**Verslag huishoudelijke elektrische installatie op laagspanning en zeer lage spanning****Algemeen:**

Referentie: 004-20260730-03	Datum controle: 30/07/2026
Keurder: 004

Eigenaar: Denis smets	EAN-code: 541448820071483397
Adres installatie: Oplintersesteenweg 403, 3300 - Tienen	Nummer teller(s): 1sag3105234545
Distributienetbeheerder installatie: Fluvius	
Datum uitvoering installatie:	☒ Vóór 01/10/1981 ☐ Tussen 01/10/1981 en 01/06/2020 ☐ Vanaf 01/06/2020
Type:	☒ Wooneenheid ☐ Niet-huishoudelijk ☐ PV ☐ Batterij ☐ Laadpaal

☐ 6.4 (Gelijkvormigheidscontrole voor ingebruikname)
☐ 6.4 (Belangrijke wijziging/uitbreiding)
☐ 6.5 (Controlebezoek)
☐ 8.4.1 (Controlebezoek van een oude installatie voor de verzwarende aansluiting op het openbaar distributienet)
☒ 8.4.2 (Controlebezoek van een oude installatie bij verkoop)
☐ 8.4.3 (Vrij controlebezoek van een oude installatie)
☒ Afwijkende beschikkingen (Boek 1) toegepast
☐ Herkeuring op het verslag

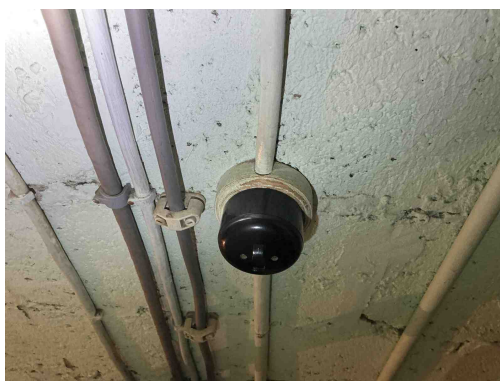
B17 - De voedingsspanning is niet op elk bord vermeld (Boek 1: 3.1.3.3).
Opmerking: Oa bord 1,2,3

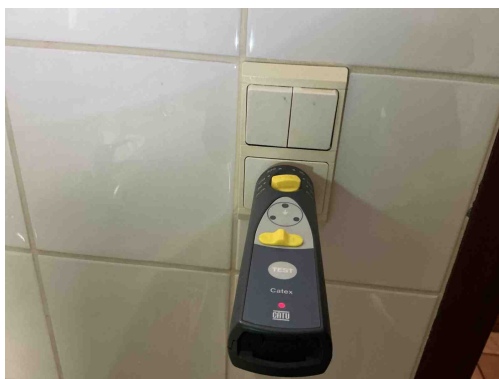
T13 - Opbouwcontactdozen en/of -schakelaars zonder achterplaatje mogen niet rechtstreeks op een brandbare ondergrond bevestigd worden (Boek 1: 4.3.3.5).
Opmerking: Oa kelder

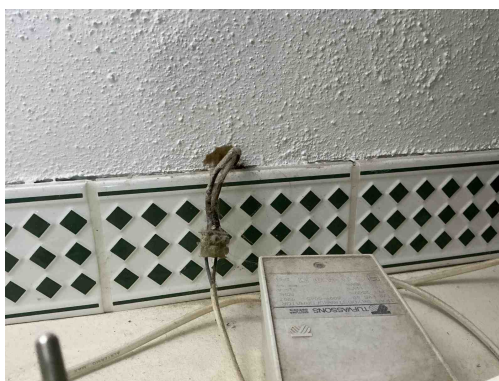
A16 - Er is geen continuïteit van de beschermingsgeleider van de contactdoos (Boek 1: 5.4.3.4).
Opmerking: Oa badkamer

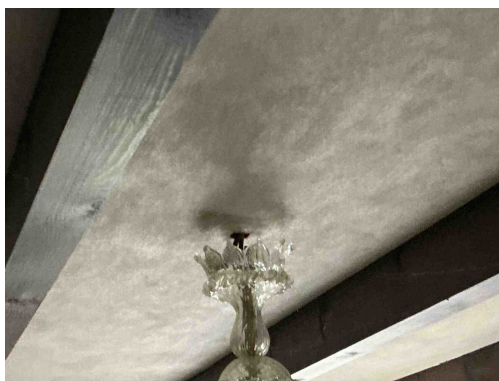
C21 - Het gebruik van geleiders van het type VOB, zonder bijkomende afscherming is niet toegestaan (Boek 1: 5.2.9.6).
Opmerking: Oa badkamer

C26 - De verbindingen zijn niet gebeurd in borden, in aftakdozen, aan de klemmen van contactdozen, schakelaars of in de verlichtingstoestellen (Boek 1: 5.2.6.1).
Opmerking: Oa badkamer

T23 - Het elektrisch materiaal is beschadigd. (Boek 1: 1.4.1.3).
Opmerking: Oa badkamer

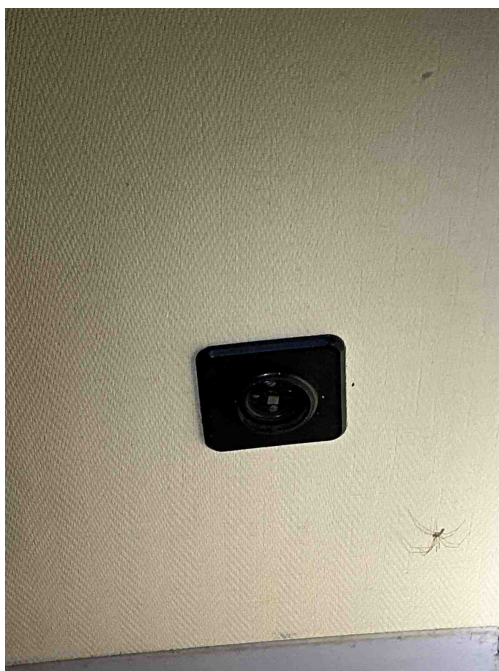
T23 - Het elektrisch materiaal is beschadigd. (Boek 1: 1.4.1.3).
Opmerking: Oa badkamer

T11 - De contactdozen waarvan de toegekende stroomsterkte maximaal 16A en de toegekende spanning maximaal 250V bedraagt en niet bedoeld zijn voor de voeding van een of meerdere verbruikstoestellen voor een specifiek doel en niet geplaatst zijn in of op schakel- en verdeelborden, beschikken niet of IPXX-D (incl. gemeenschappelijke delen residentieel geheel) (Boek 1: 4.2.2.3/5.3.5.2).

Opmerking: Oa slaapkamer 2

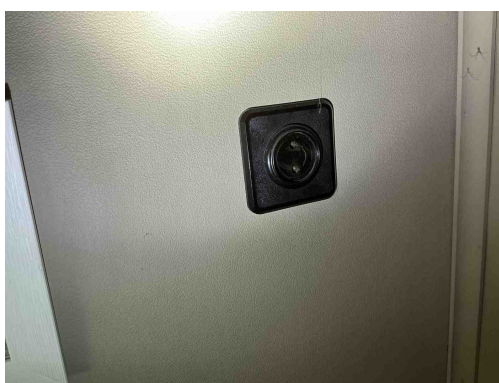
A20 - Er bevindt zich een contactdoos zonder beschermingsgeleider in de elektrische installatie. Deze is niet geplaatst achter een differentieelstroombeschermingsinrichting met grote (max. 30mA) of zeer grote (max. 10mA) gevoeligheid.

Opmerking: Oa slaapkamer 2, living

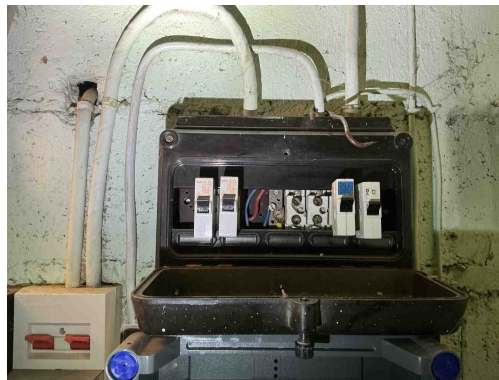
A20 - Er bevindt zich een contactdoos zonder beschermingsgeleider in de elektrische installatie. Deze is niet geplaatst achter een differentieelstroombeschermingsinrichting met grote (max. 30mA) of zeer grote (max. 10mA) gevoeligheid.

Opmerking: Oa slaapkamer 2, living

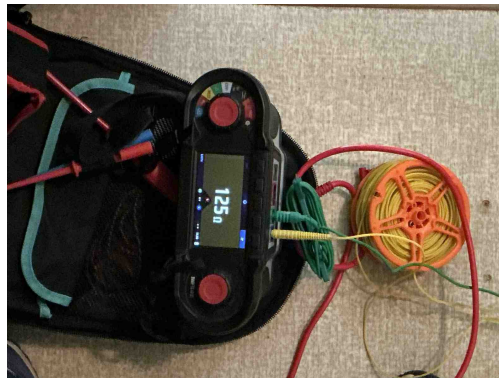
B06 - Het elektrisch verdeelbord heeft niet de minimale beschermingsgraad IPXX-B in een gewone ruimte (Boek 1: 4.2.2.3).
Opmerking: Oa bord 1

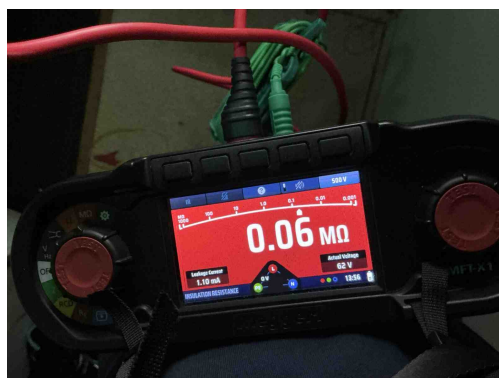
A05 - De waarde van de spreidingsweerstand van de aardverbinding is te hoog (Boek 1: 5.4.2).

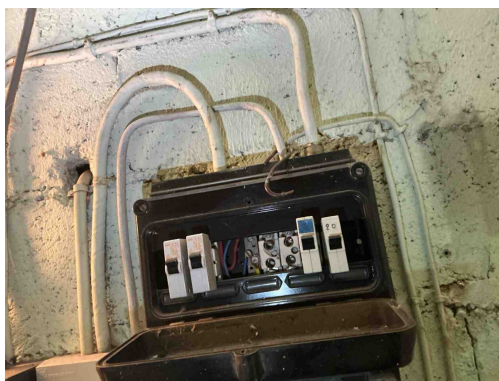
I01 - De waarde van de isolatieweerstand per kring dient tenminste 0,50 Mohm (1000 x Utest) te zijn (Boek 1: 6.4.5.1).
Opmerking: Oa bord 1

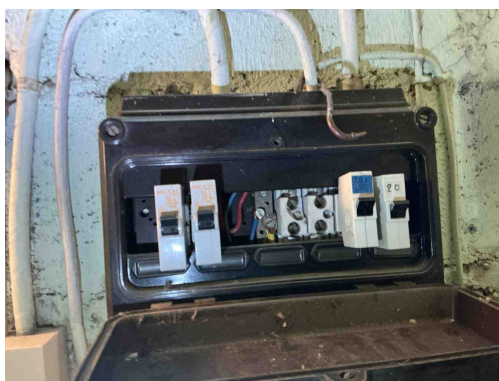
I01 - De waarde van de isolatieweerstand per kring dient tenminste 0,50 Mohm ($1000 \times U_{\text{test}}$) te zijn (Boek 1: 6.4.5.1).
Opmerking: Oa bord 1

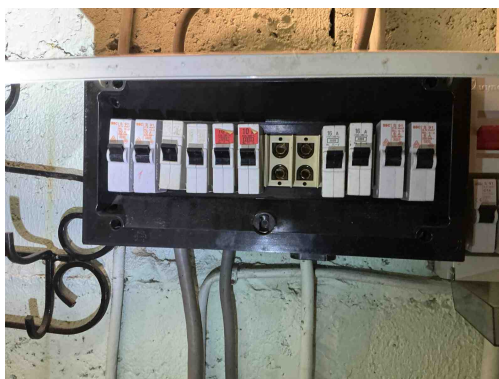
D08 - De nodige markeringen op de beveiligingstoestellen ontbreken of zijn onleesbaar (Boek 1: 5.3.5.5).
Opmerking: Oa bord 1,2,3

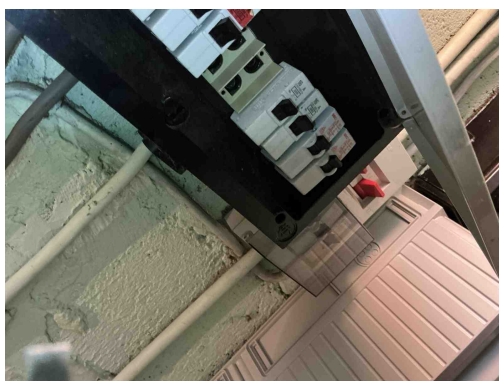
D08 - De nodige markeringen op de beveiligingstoestellen ontbreken of zijn onleesbaar (Boek 1: 5.3.5.5).
Opmerking: Oa bord 1,2,3

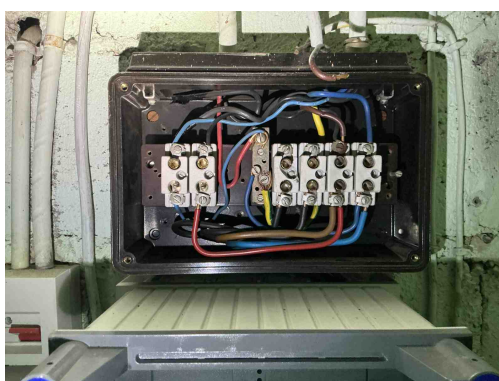
B26 - Het elektrisch bord kon niet gedemonteerd worden (Boek 1: 5.3.5.1).
Opmerking: Oa 2,3
